PA 5.633/2019

**Intervenção em imóveis Tombados Centro Cívico e Praça IV Centenário
Praça IV Centenário, Prédio dos Correios, Escola Estadual Américo Brasiliense,
Marco Zero, Passarela Luso Brasileira**

**Interessado: Depto. de Manutenção e Áreas Verdes – Secretaria de Manutenção e
Serviços Urbanos**

Figura 14 - Rampa executada sobre parte da escada do prédio dos Correios.

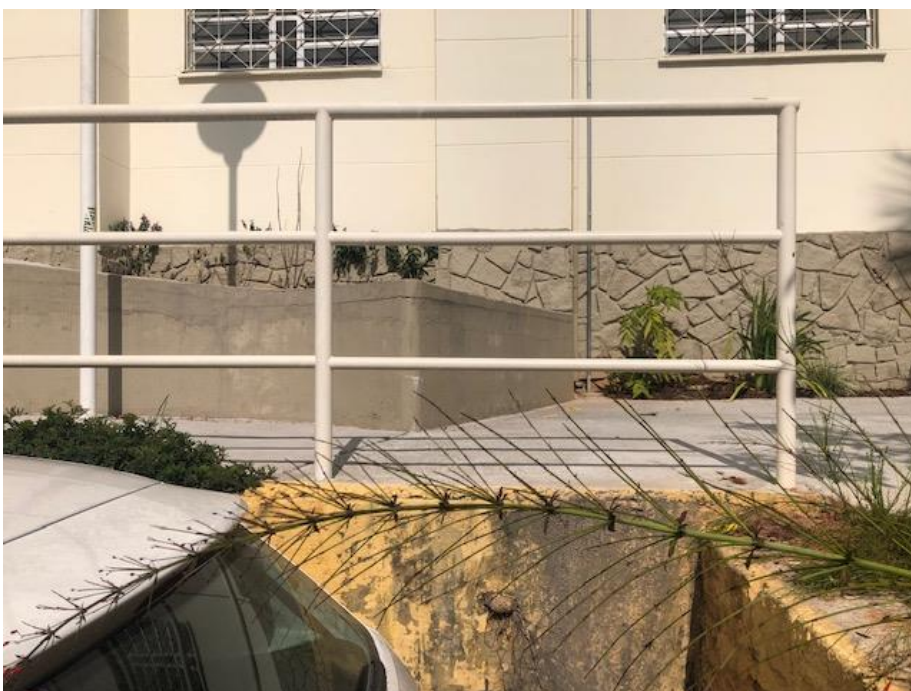
A rampa para carga e descarga implantada na fachada voltada para Rua Delfim Moreira (ver figura 12 e 14) eliminou parte da escada. Esta solução deveria ter levado em consideração o princípio da **reversibilidade**, com a utilização, por exemplo, de uma rampa metálica apenas apoiada na escada.
